Objet : Transformation d'une maison individuelle en 3 logements
Bénéficiaire :

DECISION D'OCTROI DU PERMIS D'URBANISME

TRANSFORMATION D'UNE MAISON INDIVIDUELLE EN 3 LOGEMENTS INDIVIDUELS

Chaussée de Namur, 15a
B - 4210 BURDINNE
Cadastré : Section B / 533e

IMPLANTATION 1/200

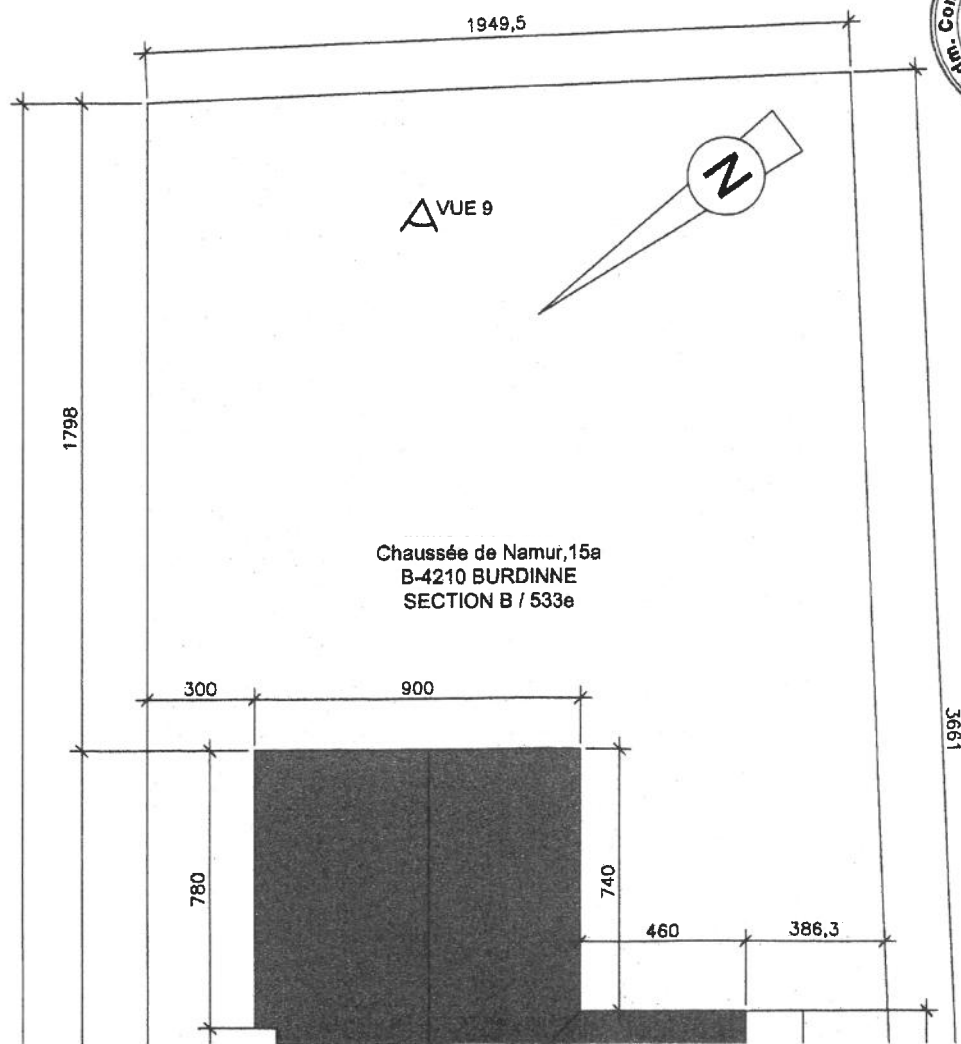
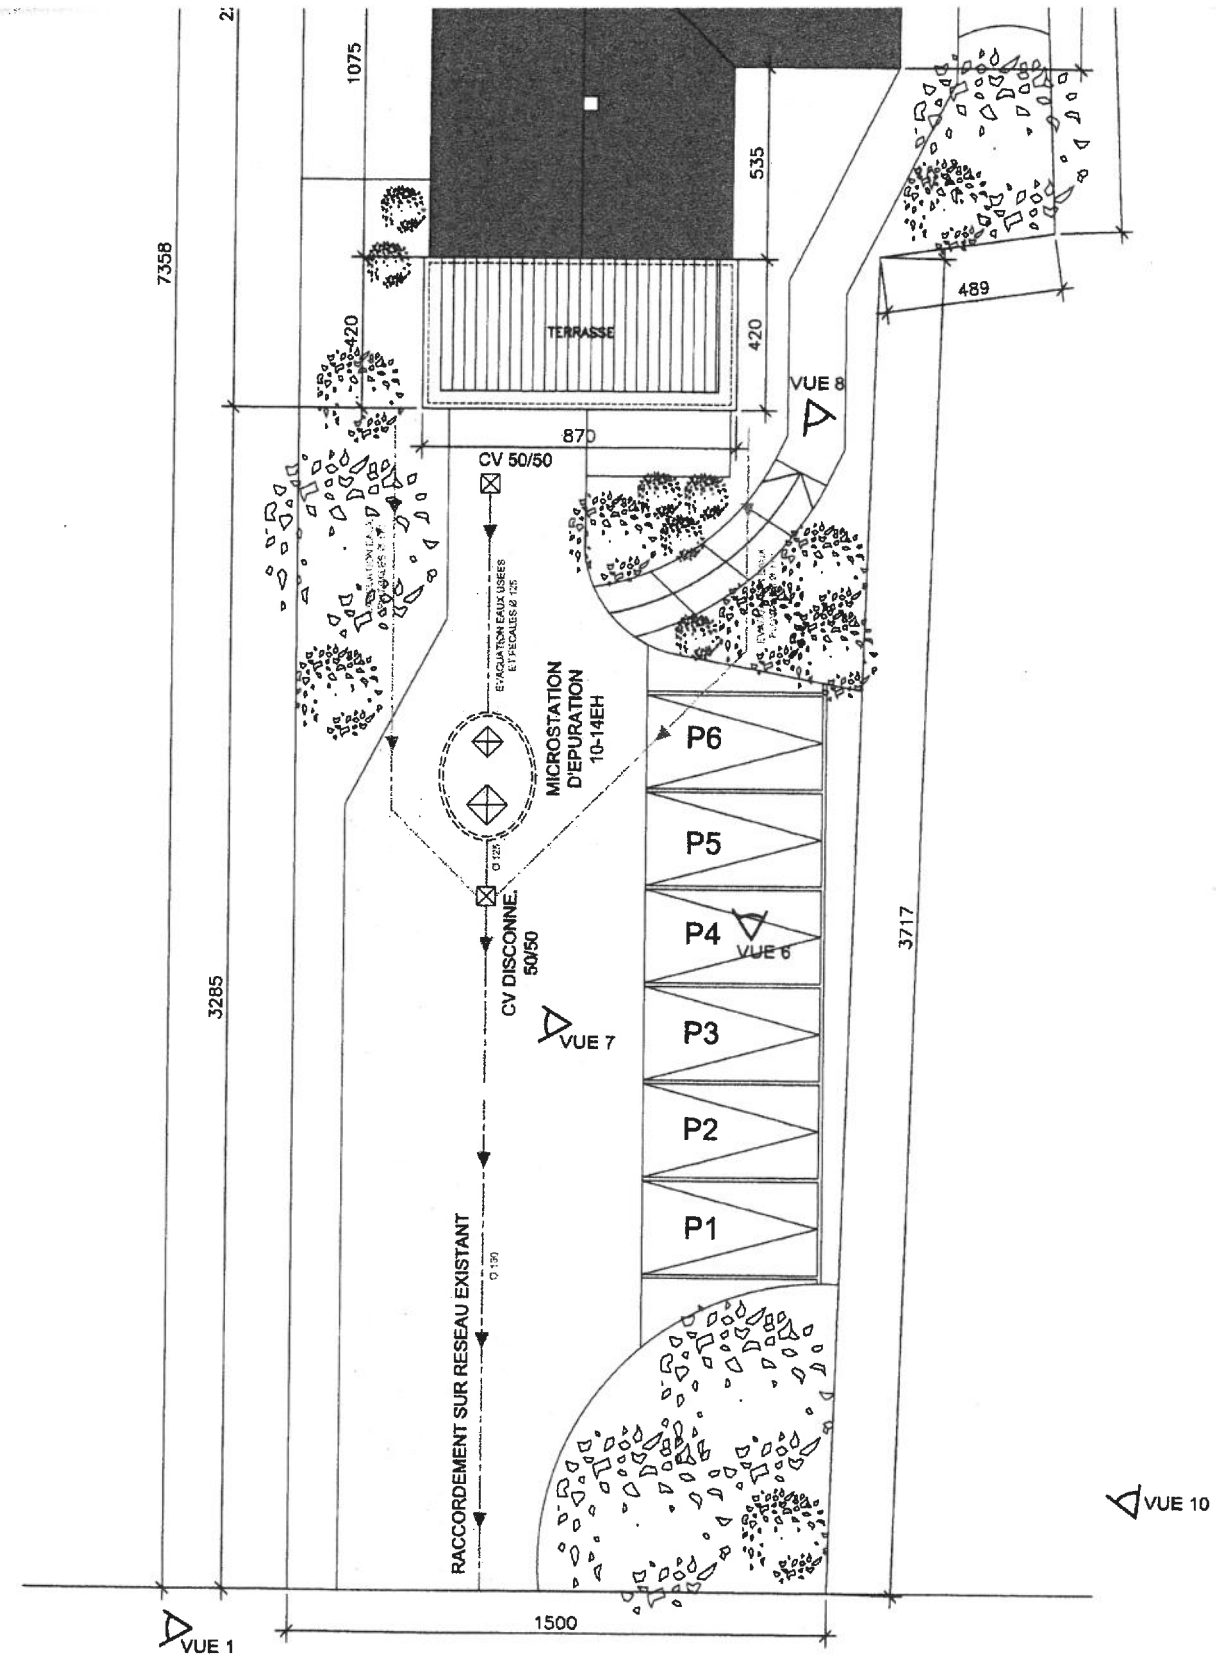
Je dois toutefois vous préciser que la place de parking P1 située en zone de recul sera tolérée à titre précaire.

- l'alignement de voirie est fixé à 11 m de l'axe de la chaussée et la zone de recul est profonde de 8 m à l'endroit considéré. Dès lors, toute nouvelle construction doit être prévue à 19 m minimum de l'axe de la N 80 ;

- le niveau à l'alignement par rapport au niveau de l'axe de la chaussée est fixé au niveau existant ;

1. La demanderesse se conformera strictement aux plans joints en annexe approuvés par le Collège.
2. Le parement des élévations sera réalisé à l'aide d'un unique crépi de ton blanc.

7. Du côté latérale droit, la hauteur de la haie sera portée et maintenue à une hauteur de 1.80m.
8. L'avis du Service des Travaux du 15/06/, annexé à la présente décision, sera pris en considération.
